BERGEN
KOMMUNE

Referat oppstartsmøte – reguleringsplanarbeid Fana, Gnr. 13, Bnr. 629, Brennhagen Vest, boliger, Reguleringsplan

Møtedato: 14.03.2019

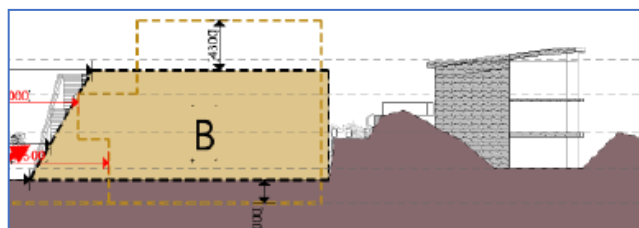
En til en arkitekt stilte spørsmål ved hvordan fagetaten tolket bystyrets merknad om terrenginngrep: Er det terrenget under bygg C eller kollen under bygg A og B? Eller hele planområdet? Arkitekten opplyste om at de har tolket det til å gjelde området rundt bygg C, hvor det skal anlegges blomstereng og parkeringsanlegg fjernes. Fagetaten opplyste om at de også stiller seg undrende til hvor i terrenget det siktes til, og at dette bør avklares.

Fagetaten gav uttrykk for at skjæringen bygg B har inn mot terrenget mot enebolig i sør ikke viser god terrengetilpasning, her vist med utsnitt fra «Redegjørelse av nytt planinitiativ for Brennhaugen Vest»:

Terrenginngrep må redegjøres for i planbeskrivelsen.
